监理通知单

工程名称：通威天门沉湖生态农业示范区 20MW 渔光一体项目

编号：TWTM-JLTZ-021

主题：消缺问题通知

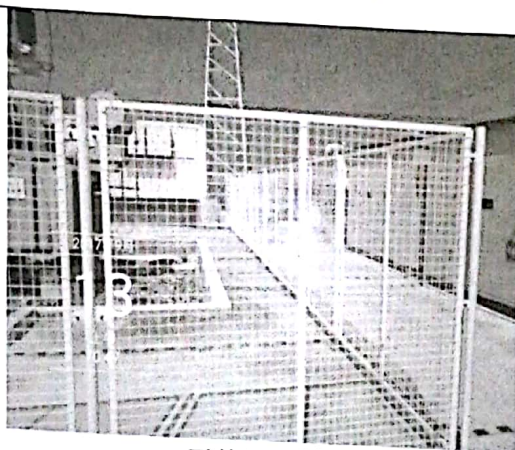
1#塘更换桥架后接地未连接

20#塘一侧桥架未接地

21#塘桥架一侧未接地

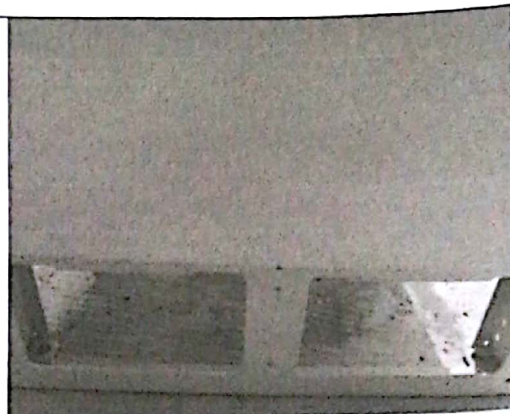
桥架接地未做标识、标记

19#塘桥架变形

19#塘桥架桩断裂

开关站围栏未接地

箱变围栏未接地

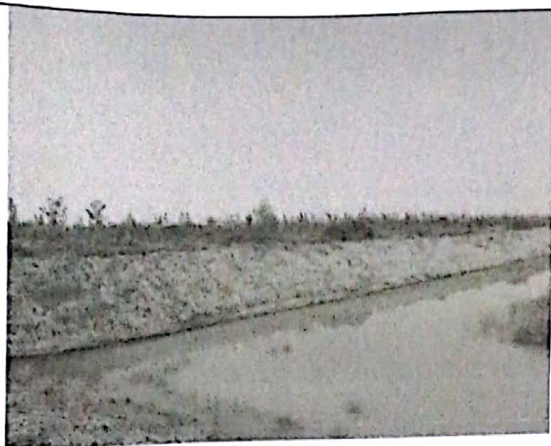
箱变接地未做标识、标记

1#塘通讯柜未固定

1#塘北侧塘埂未平整

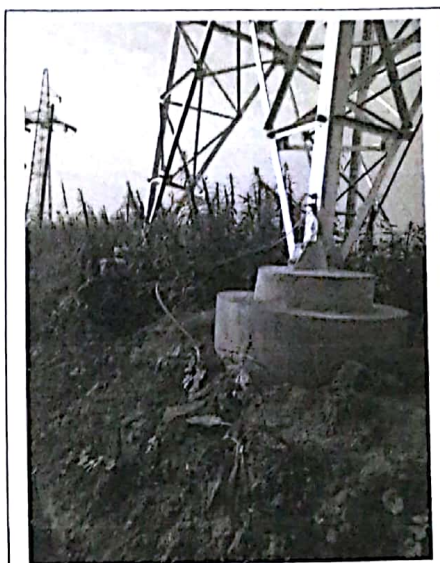
20#塘南侧塘埂未平整

21#塘埂南侧未平整

22#塘埂南侧未平整

20#塘东侧环沟宽度不足
